RESUELVE CONSULTA DE PERTINENCIA DE INGRESO AL
SEIA, PROYECTO "ADECUACIÓN DE TRAZADOS DE
ACUEDUCTOS CANDELARIA EN SECTOR LAS CRUCES".

RESOLUCIÓN EXENTA N° [REDACTED] / P 35

COPIAPÓ, 29 MAR. 2018

Adecuación trazados acueductos Minera Candelaria sector Las Cruces e Interferencias con obras ampliación Tranque Las Cruces (PUCOBRE)

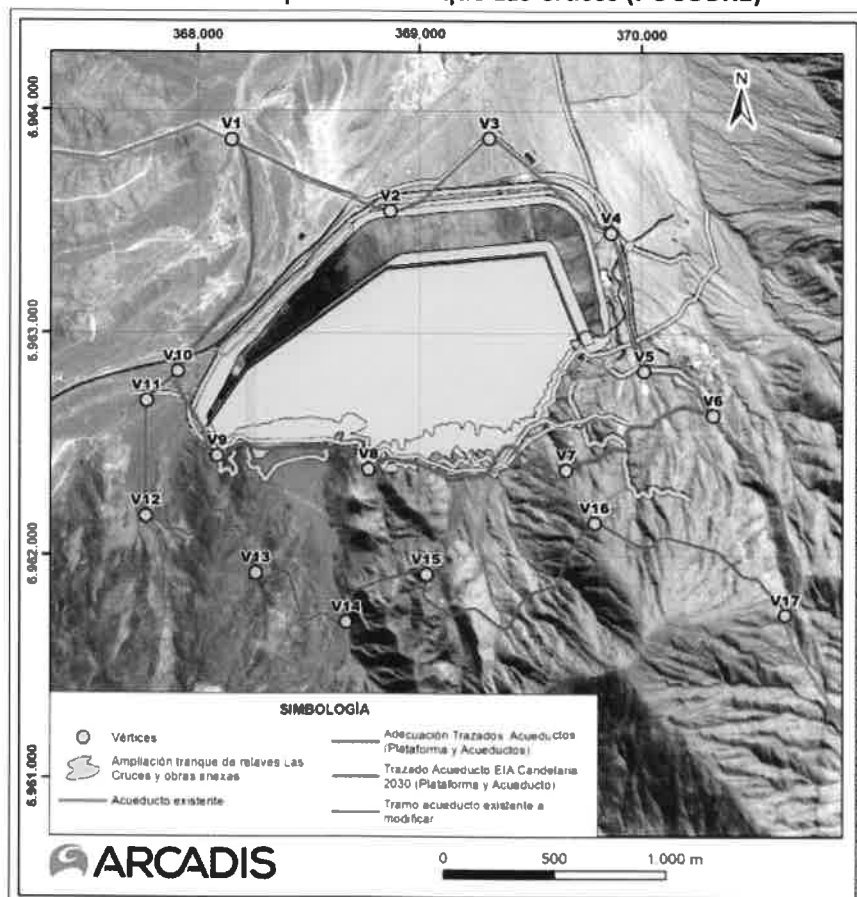
Para las superficies a intervenir (temporales y permanentes), se deben considerar todos los compromisos ambientales adquiridos en la RCA N°133/2015 para el componente flora y vegetación; esto incluye el rescate de germoplasma; rescate y relocalización de cactáceas; rescate de bulbos, rizomas y tubérculos.” (énfasis agregado)

Finalmente, y sin perjuicio de lo expuesto precedentemente, cabe hacer presente que, en caso que la adecuación de trazado del acueducto a que se refiere la presente consulta de pertinencia, involucre obras de atravesas sobre cauces naturales, éstas deberán ser tramitadas sectorialmente en esta Dirección Regional mediante la correspondiente presentación de solicitud de modificación de cauce natural conforme a lo establecido en los artículos 41y171 del Código de Aguas.” (énfasis agregado)

Por lo anteriormente indicado, se considera que la modificación propuesta genera nuevos impactos ambientales adversos, al afectar a nuevos ejemplares de especies de flora clasificada en categoría de conservación Vulnerable.”

agua a transportar, sino que sólo considera adecuar aproximadamente 4 km del trazado, específicamente un tramo acotado que se encuentra en el sector Las Cruces. Con el nuevo trazado se aumenta la distancia del acueducto al límite urbano, siendo dicha distancia mayor a los límites establecidos en el art. 294 del Código de Aguas. Por lo tanto, las obras, acciones o medidas que pretenden intervenir o complementar el proyecto o actividad no se encuentran listadas en el artículo 3º del RSEIA.

El proyecto considera una intervención de 0,9 km adicionales del largo del tramo, 1.952 m³ adicionales de material de relleno para la plataforma y 31.802 m³ adicionales de material de corte de la plataforma. Las emisiones atmosféricas asociadas a las actividades de construcción de la adecuación alcanzan a 26,41 ton/año de Material Particulado Sedimentable, 6,53 ton/año de MP10 y 1,79 ton/año de MP2,5. Sin embargo, el área de adecuación tiene un carácter predominantemente industrial y minero, por tanto no se generarán emisiones directas a receptores cercanos, los más cercanos se encuentran distantes a más de 4 km. En este sentido, las emisiones de la adecuación tienen aportes cero en los receptores cercanos identificados en el proceso de evaluación del EIA "Candelaria 2030 – Continuidad Operacional". Además, se mantendrán las medidas descritas durante el proceso de evaluación del EIA "Candelaria 2030 – Continuidad Operacional", específicamente para la fase de construcción, consistentes en realizar humectación de caminos y de los frentes de trabajo, lo cual se realizará de acuerdo se vaya avanzando en la implementación de la adecuación de la plataforma y de los acueductos.

Por lo anterior, se concluye que las acciones tendientes a readecuar aproximadamente 4 km del trazado, no modificarán de forma sustantiva la extensión, magnitud y duración de los impactos ambientales ya evaluados en la RCA N°133/2015.

1. Que, el Proyecto "Adecuación de Trazados de Acueductos Candelaria en Sector Las Cruces" no requiere ingresar obligatoriamente al SEIA en forma previa a su ejecución, en consideración a los antecedentes aportados por el Titular y lo expuesto en los considerandos N° 10 y 11 de la presente Resolución.
2. Que, este pronunciamiento ha sido elaborado sobre la base de los antecedentes proporcionados por el señor Miguel Troncoso Guzmán, en representación de Compañía
